Festsetzungen zur vereinfachten B-Plan-Änderung § 13 (1) BauGB u. § 2 (7) BauGB-Maßnahmen

Bauvorhaben:
Wohnungsbau Engelsdorf

Baufeld B
Lageplan

E-161.1

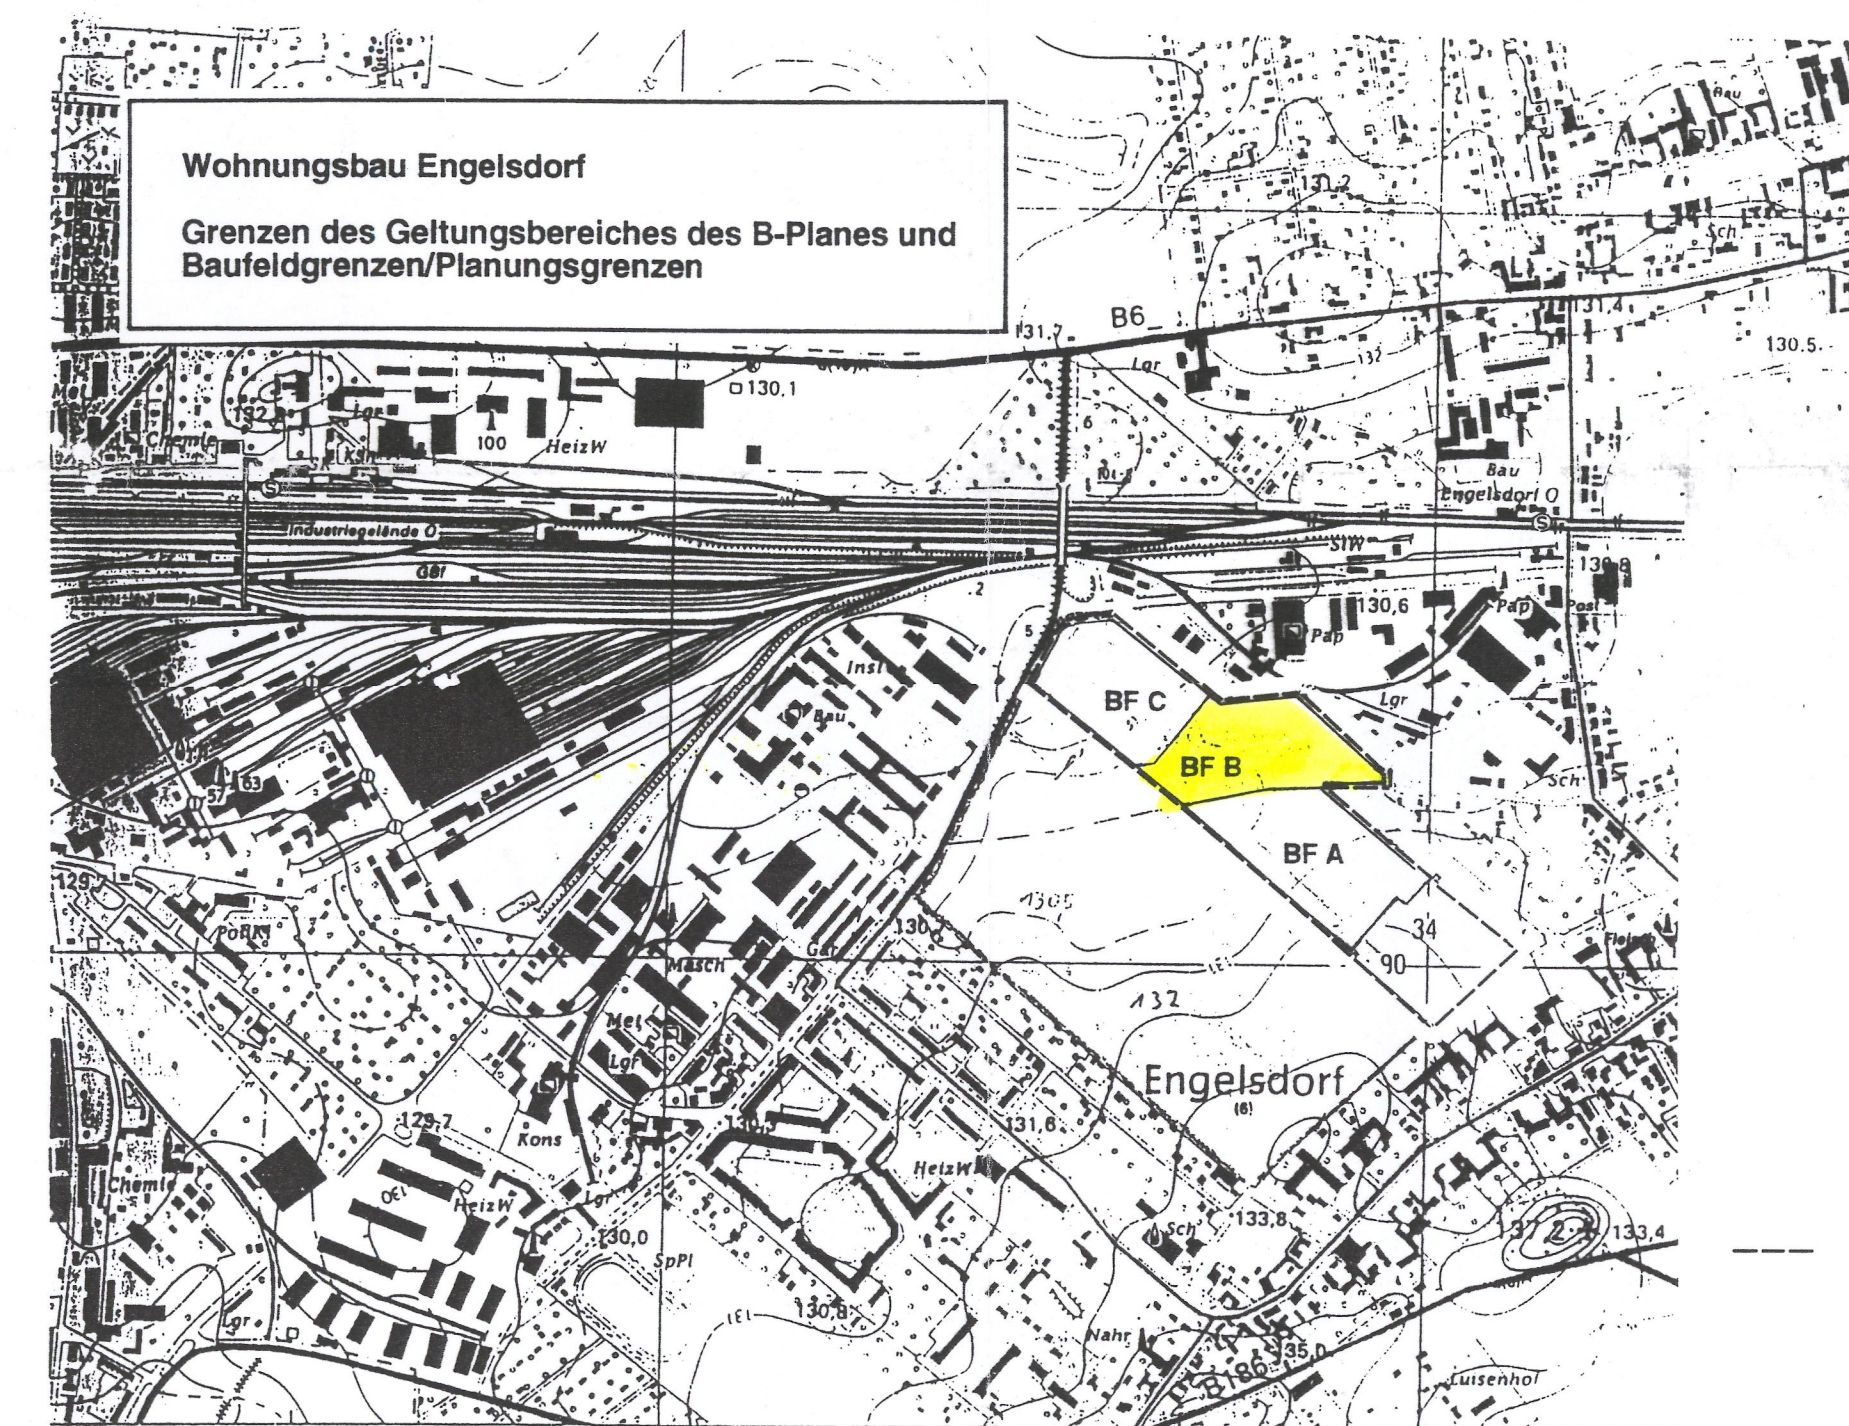
- (Nr. 3) Gemäß § 9 Abs. 2 BauGB dürfen die OKF der Erdgeschosse bis zu 0,73 cm (5 Stufen) höher liegen als das gewachsene Gelände bzw. die fertige Verkehrsfläche unter Berücksichtigung von 2 % Gefälle im Vorgarten.
Gartenseitig kann die Terrasse angeschüttet werden.

- (Nr. 4) Gemäß § 83 Abs. 1 Ziffern 1 und 5 SächsBauO sind Satteldächer zulässig, die Firstrichtung ist vorgegeben. Die Dachneigung beträgt 38°. Abweichungen bis zu 3° sind zulässig. Drenpel sind bis zu einer Höhe von 1,5 m (OK Rohdecke bis UK Sparren, außen gemessen) zulässig. Als Dachdeckung sind nur Materialien mit roten Farbtönen zulässig.

- (Nr. 5) Garagen sind als Gruppenanordnung vom Wohngebäude gelöst möglich. Sie erhalten Flachdächer und ein waagerechtes Gesims. Garagen und Stellplätze sind auf ein priv. Grundstück auszuweisen. Zwischen Garage und Erschließungsstraße ist ein Abstand von 5,00 m einzuhalten. Das gilt nicht für Carports und Stellplätze.

10. Der Grünbereich als öffentliches Grün parallel zum Gaswerksweg auf der nördlichen Seite wird um 3 m verringert und dem privaten Wohnbaugebiet zugeordnet. Diese Fläche auf privatem Baugrund wird als private Grundfläche mit Pflanzgebot ausgewiesen.
11. Entgegen der fehlerhaften Darstellung auf dem B-Plan wird die Zufahrt vom Gaswerksweg zum Flurstück 237/1 als Bestand erhalten.
